# RENESAS TECHNICAL UPDATE

製品分類	MPU & MCU	発行番号	TN-RX*-A114A/J	Rev.	第1版
題名	RX110グループフラッシュメモリのFASR.EXSビットに関するユーザーズマニュアルの誤記訂正		情報分類	技術情報	
適用製品	RX110グループ	対象ロット等	関連資料	RX110グループ ユーザーズマニュアルハードウェア編 Rev.1.00 (R01UH0421JJ0100) RX110グループ 製品仕様の変更について (TN-RX*-A112A/J) RX110グループフラッシュメモリに関するユーザーズマニュアルの誤記訂正 (TN-RX*-A113A/J)	
		全ロット

RX110グループ ユーザーズマニュアル ハードウェア編 Rev.1.00 の「31. フラッシュメモリ」章において FASR.EXSビットに関する記述に誤記がありましたので、以下のとおり訂正いたします。

図31.10 スタートアップ領域情報プログラムコマンド/アクセスウィンドウ情報プログラムコマンドの発行フロー

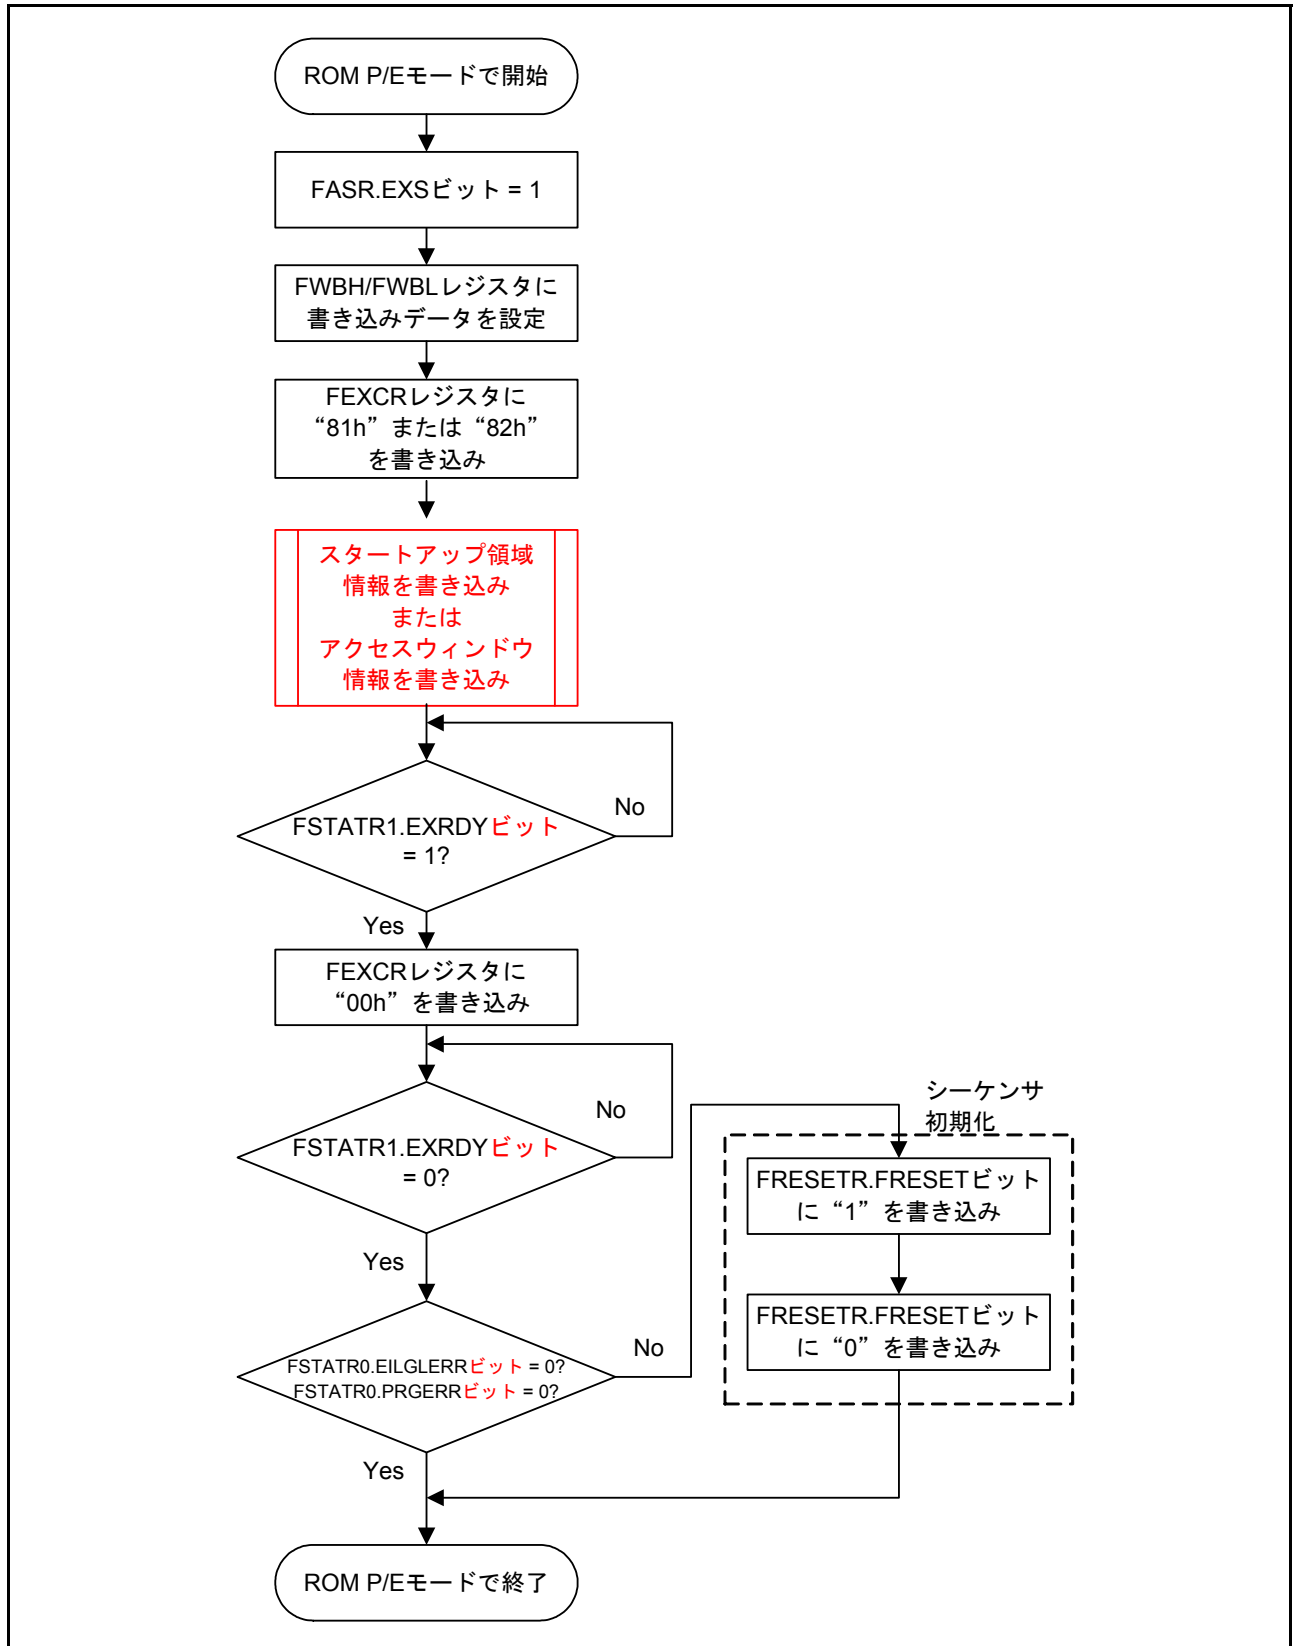
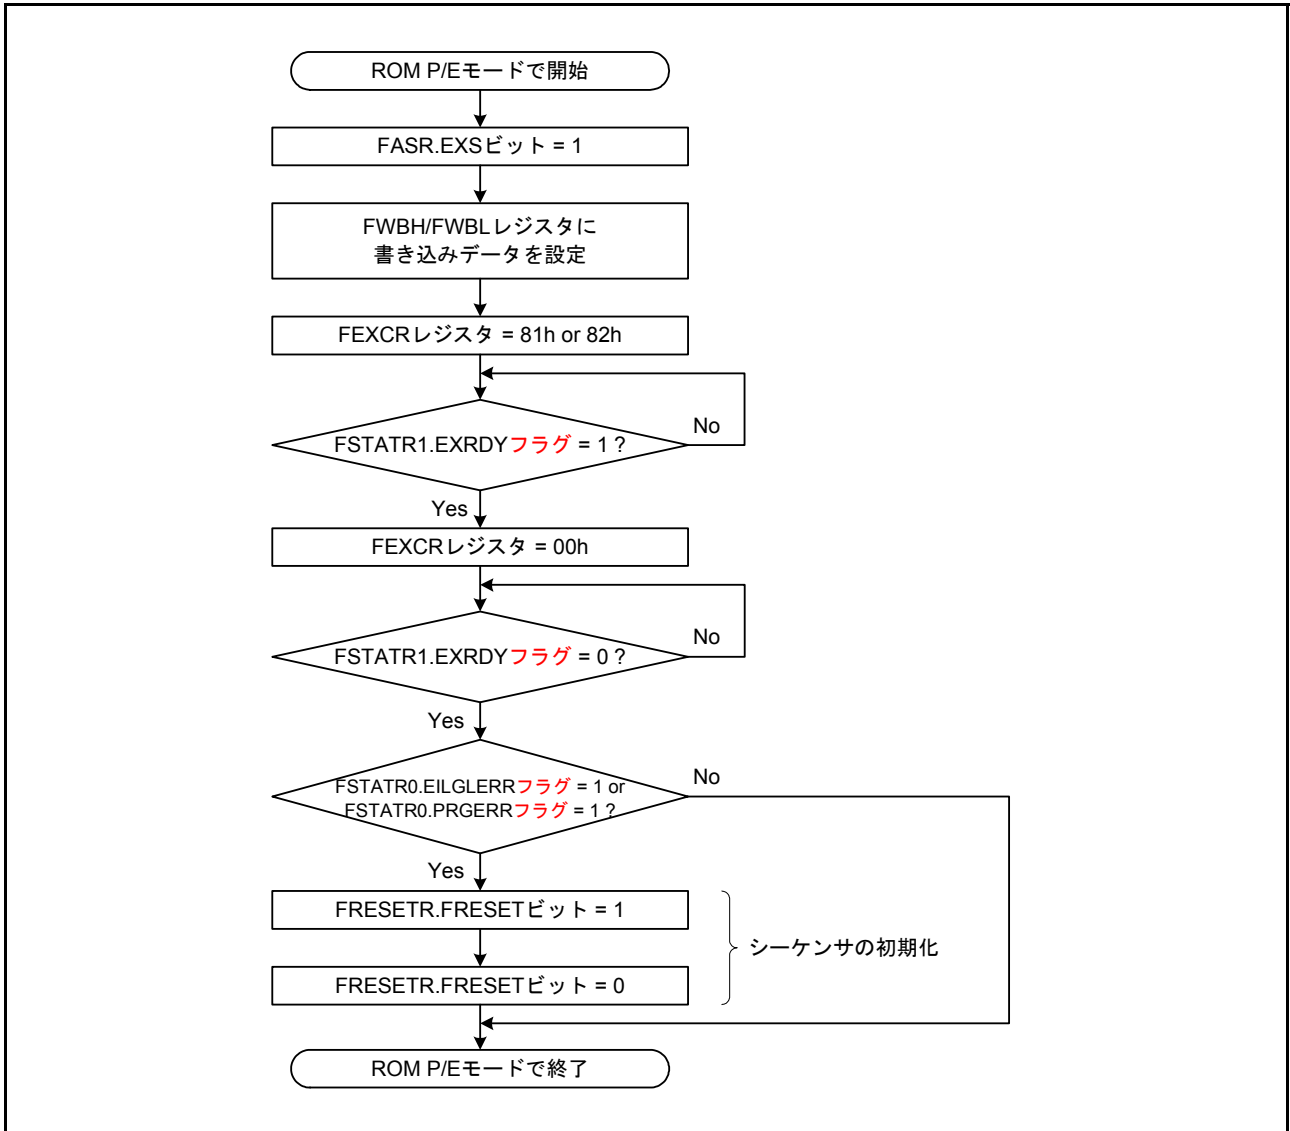
「31.6.3 ソフトウェアコマンド使用方法」の「(4) スタートアップ領域情報プログラム/アクセスウィンドウ情報プログラム」の図31.10を以下のとおり訂正いたします。
